訂正再発行

No.2071

プロダクト・ニュース

超小形基本スイッチ 形SS-□55シリーズ 生産中止のお知らせ

形SS-□55シリーズ

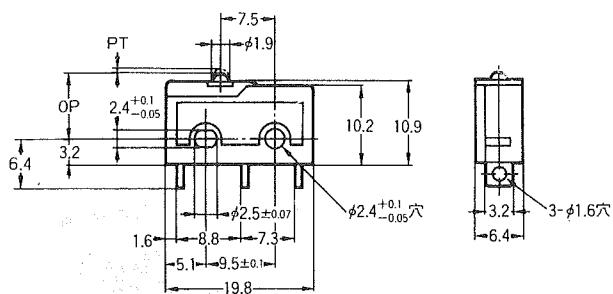
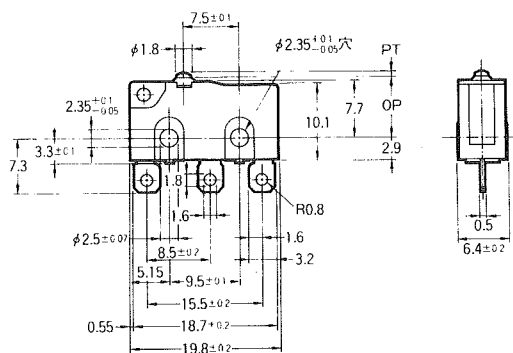
推奨代替商品	本体の色	外形寸法	配線/接続	取付寸法	定格/性能	動作特性	操作方法
- 端子方向が図(次ページ)に示すように90°向きが異なります。 - 押ボタン部にゴムキャップが露出していますので、破らないよう注意してください。	形D2SWシリーズ	○	○	◎	○	○	◎	◎
